710 - INSP
 ISO/IEC 17020
 Origineel verslag

Verkoop [Afd 8.4.2]

Verslagnummer: 22/15032024/32803/1/1

Sparrendreef 10, 3001, Leuven (België)

Eendraadsschema en situatieplan

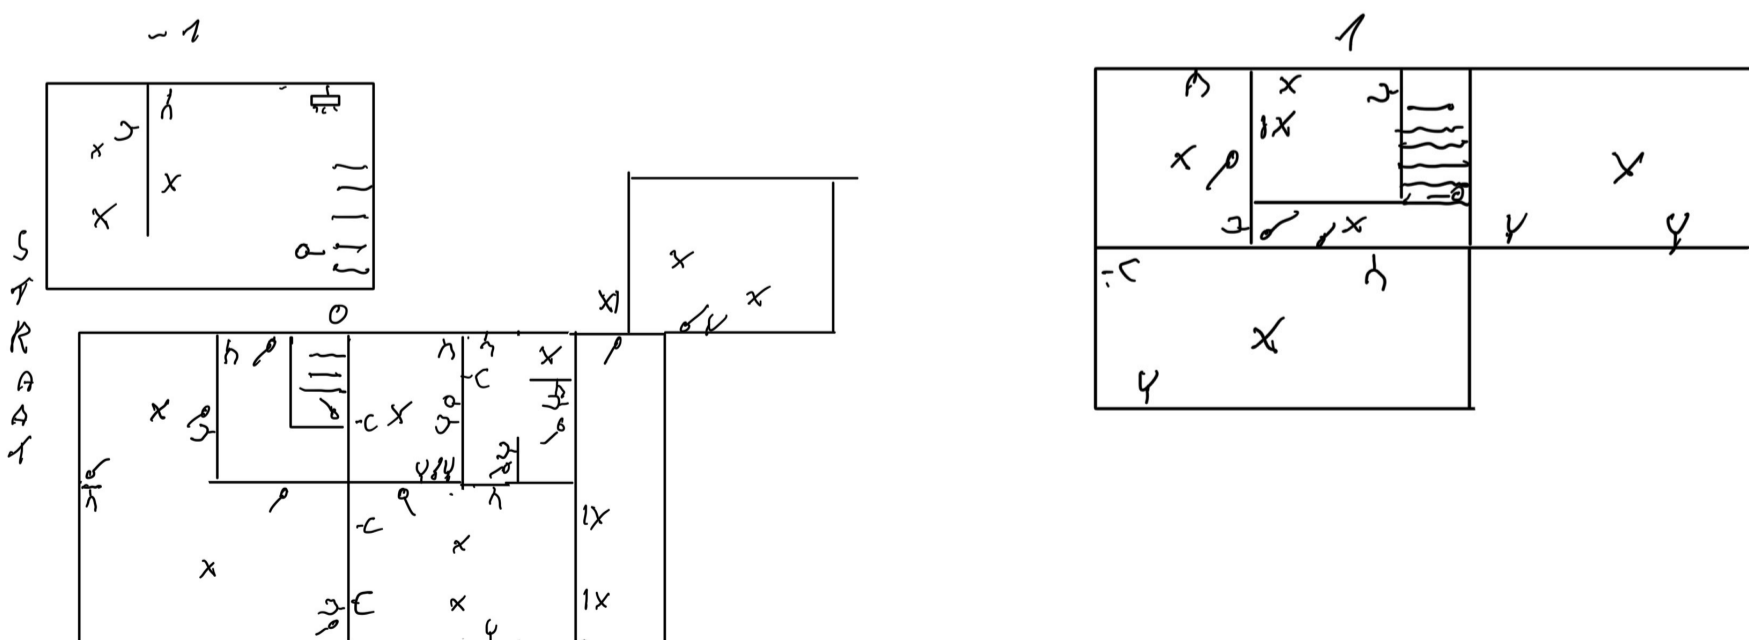
- De controle van een/meerdere foutlussen is niet afdoende – oAfd 6.5.7.2.b.4.d; oAfd 6.4.6.4.b.4
- het eendraadsschema en situatieplan zijn niet aanwezig. – oAfd 3.1.2.1

- De schema's zijn niet aanwezig of niet correct. Wij kunnen niet uitsluiten dat er geen nieuwe inbreuken zullen zijn bij het voorleggen van de (nieuwe) schema's.
